TOP 3 Einbau eines Aufzugs zur barrierefreien Erschließung des Markgrafentheaters in Erlangen

Bauherr/in: Amt für Gebäudemanagement, Erlangen
Architekt: Büro Rainer Eis

Projektvorstellung BKB
Markgrafentheater Erlangen - Aufzug zur barrierefreien Erschließung des Zuschauerbereichs
Stand: 06.12.2021

TOP 7 Einbau eines Aufzugs zur barrierefreien Erschließung des Markgrafentheaters in Erlangen (2. WV)

Teilansicht Nord
M 1:50

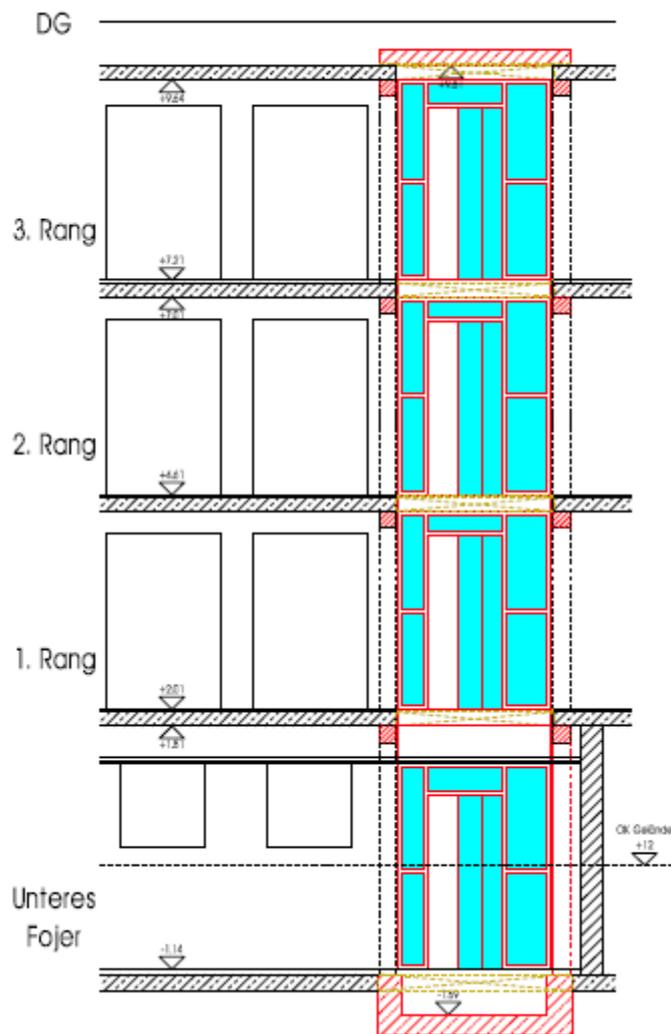
Aus denkmalfachlicher Sicht ist der Zugang des Aufzugs von außen problematisch, da er die Symmetrie der 50er-Jahre-Fassade des Theaters stört. Wesentlich verträglicher wäre es, den barrierefreien Zugang zum Theaterfoyer und somit zum Aufzug über den Durchgang zwischen Markgrafentheater und Redoutensaal zu lösen. Da die Zugänglichkeit zu diesem Bereich ohne fremde Hilfe möglich sein (also ohne Bedienpersonal für Hubpodien etc.) muss, um eine Diskriminierung der betroffenen Personen auszuschließen, kann diese Variante jedoch nicht umgesetzt werden. In der Abwägung aller Belange, hat der Denkmalschutz daher einem Zugang von außen zugestimmt.

Hinsichtlich der Gestaltung des Aufzugs sowie des Zugangs von außen sind noch Abstimmungsgespräche mit dem Denkmalschutz erforderlich. Die Möglichkeit, eine zweite Öffnung herzustellen, um die Symmetrie der 50er-Jahre-Fassade wiederherzustellen, wurde diskutiert. Da dadurch aber wiederum weiter in die Substanz eingegriffen werden würde, möchte man zumindest zunächst auf diesen Schritt verzichten.

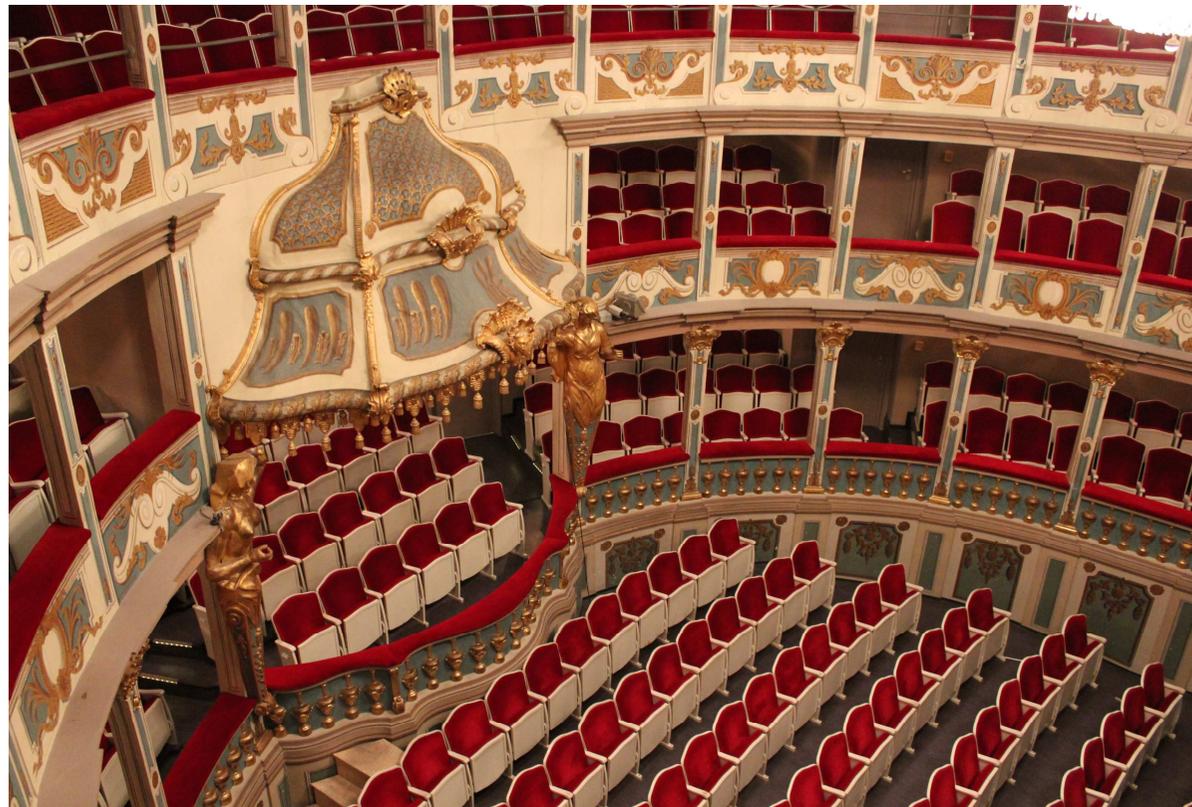
Die für das Material „Glas“ notwendige konstruktive Tragstruktur, sowie deren Haltepunkte, sind sehr dominant und sollten mehr in den Hintergrund treten. Es sollen verschiedene, auch geschlossenerere Hüllenstrukturen untersucht werden.

Die Lage im Grundriss des Theaters ist grundsätzlich gut gewählt, muss aber in seiner Mikrolage etwas weiter von der Außenfassade autarker gestellt werden, um einen kleinen Vorbereich vor dem Aufzug zu schaffen. Eine „Schleusenwirkung“ von außen direkt in den Aufzug soll vermieden werden.

Die Frage nach einer Lage des Aufzuges an der Außenseite des Theaters wird aus gestalterischen Gründen vom Gremium abgelehnt, weil eine zu große Störung der Außenfassade damit einhergeht.

Es wird empfohlen in der Materialität und der äußeren Hülle das Erlebnis „Aufzugfahren“ besser umzusetzen und auch die Mikro-Lage feiner zur Außenwand zu setzen sowie einen Vorbereich vor dem Aufzug zu entwickeln und eine „Schleusenwirkung“ zu vermeiden.

Nordansicht Zuschauerhaus
M 1:50

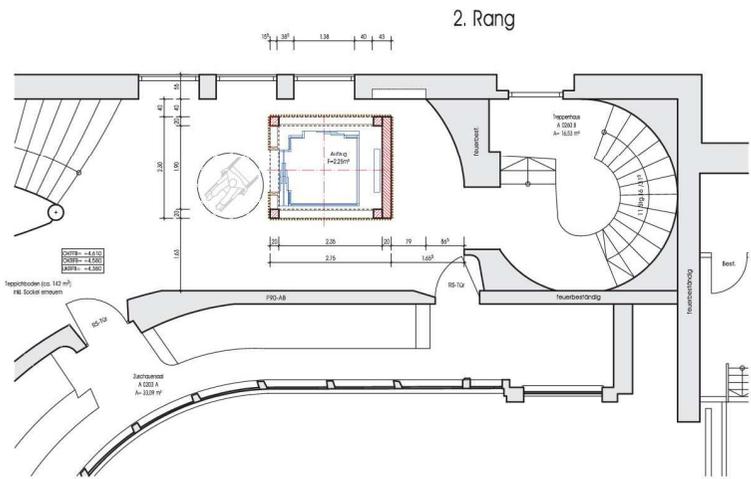
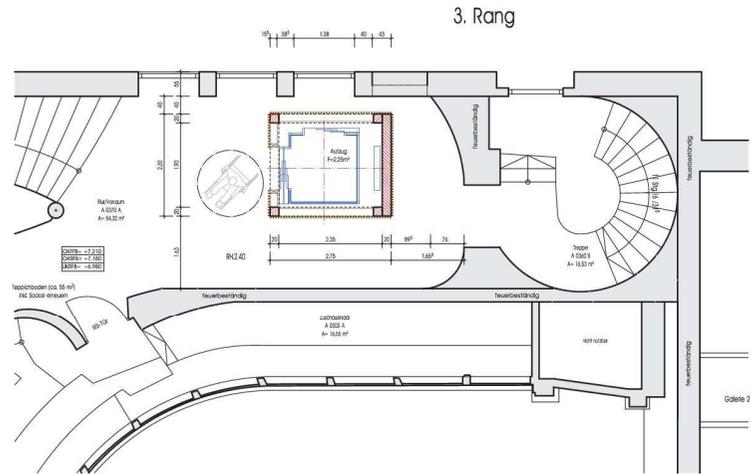
Die Gestaltung des Zugangsportals in Verbindung mit den benachbarten Fenstern wurde bislang nicht überarbeitet und kann in der dargestellten Form noch nicht überzeugen. Das einzelne Kellerfenster sollte in die Gesamtgestaltung einbezogen werden.

Detailgrundriss

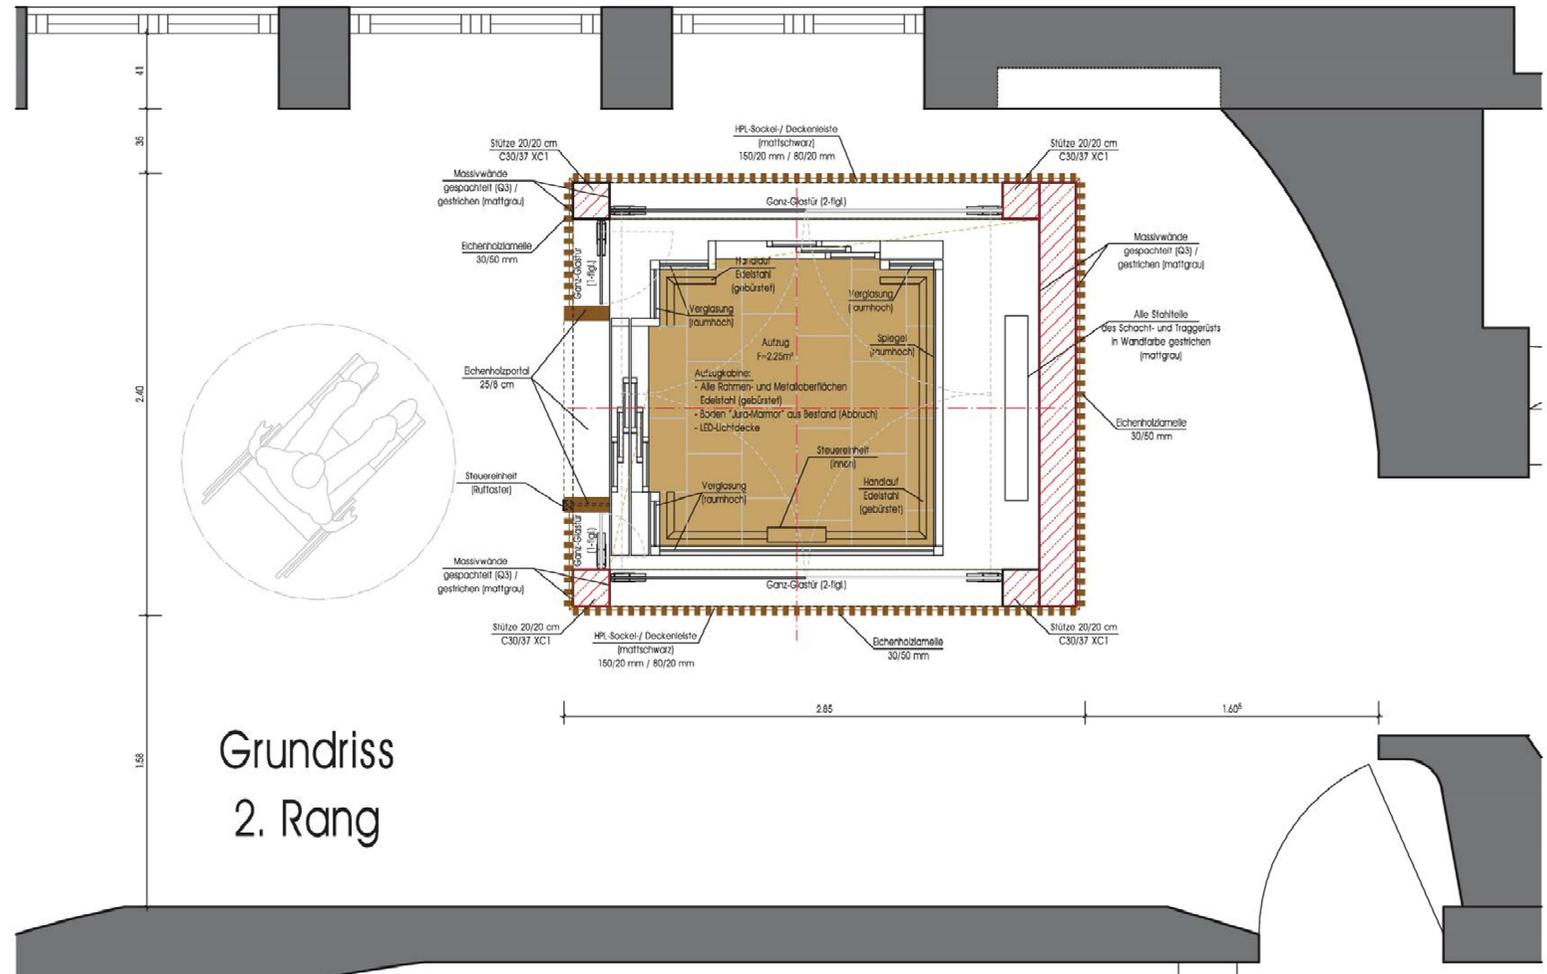
Die Schachtausbildung wurde baukonstruktiv und statisch überarbeitet. Die Ausführung der Stützen und der Wandscheibe, die gleichzeitig das Auflager für die Bestandsdecken bilden, sollen in Stahlbeton ausgeführt werden. Die dadurch entstehenden Dimensionen der Tragkonstruktion (Stütze 25x25cm) erscheinen sehr wuchtig, insbesondere auf die „Pfeilervorlagen“ im Bereich der Wandscheibe sollte verzichtet werden, um die gewünschte Wirkung des semitransparenten Schachtes nicht weiter einzuschränken. Es sollte geprüft werden, ob die Stützen in einer Stahl-/ Stahlbetonverbundkonstruktion („Geilingerstütze“ o.ä.) nicht schlanker gestaltet werden können. Die Grundkonstruktion sollte in einem dunklen Farbton gestrichen werden, um die optische Präsenz weiter zu reduzieren.

Die Verkleidung des Schachtes erfolgt in 2 Ebenen, mit einer Glasebene zum Abschluss des Aufzugsschachtes unter Berücksichtigung der sicherheitstechnischen Anforderungen, und einer vertikalen Holzlamellenebene, die bestehende gestalterische Motive im Bereich von Einbauten bzw. Wandverkleidungen des Theaterfoyers aufnimmt. Die erforderliche Öffnung des gläsernen Aufzugsschachtes zu Reinigungszwecken scheint sehr aufwändig zu sein, die zusätzlichen Beschläge der Glaselemente stören das Gesamtbild. Hier sollte der Fokus darauf liegen, die Holzlamellenkonstruktion so zu dimensionieren, dass eine höhere Transparenz erreicht wird (Lamellenabstand) und die Dimension der Einzellamelle so gewählt wird, dass diese raumhoch, formstabil und ohne weitere Unterkonstruktionen ausgeführt werden kann. Die aktuell zeichnerisch dargestellte Eichenholzlamelle mit 3x5cm wird dies wohl nicht leisten können. Ebenfalls könnten die Elemente reversibel gestaltet werden, um ein Putzen des Glasschachtes von außen zu ermöglichen.

**Aufzug
 „Schachtwand“**

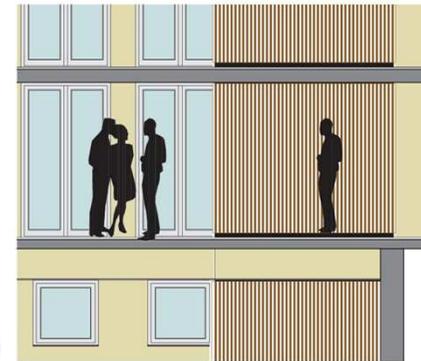
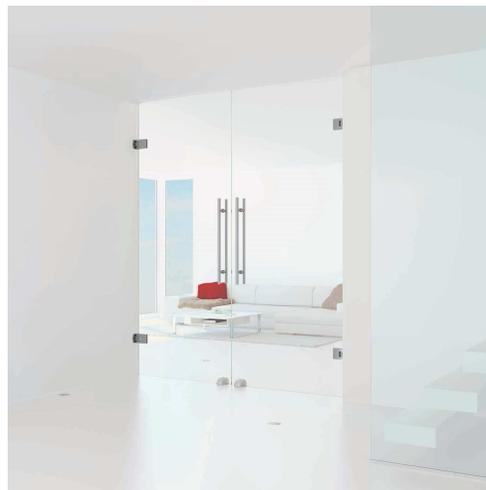
In die Holzleibungen der Schachtportale sollten die Bedienelemente des Aufzugs und etwaige technische Bauteile flächenbündig integriert werden. Die Dimension des Portals sollte an die der Lamellen angeglichen werden.
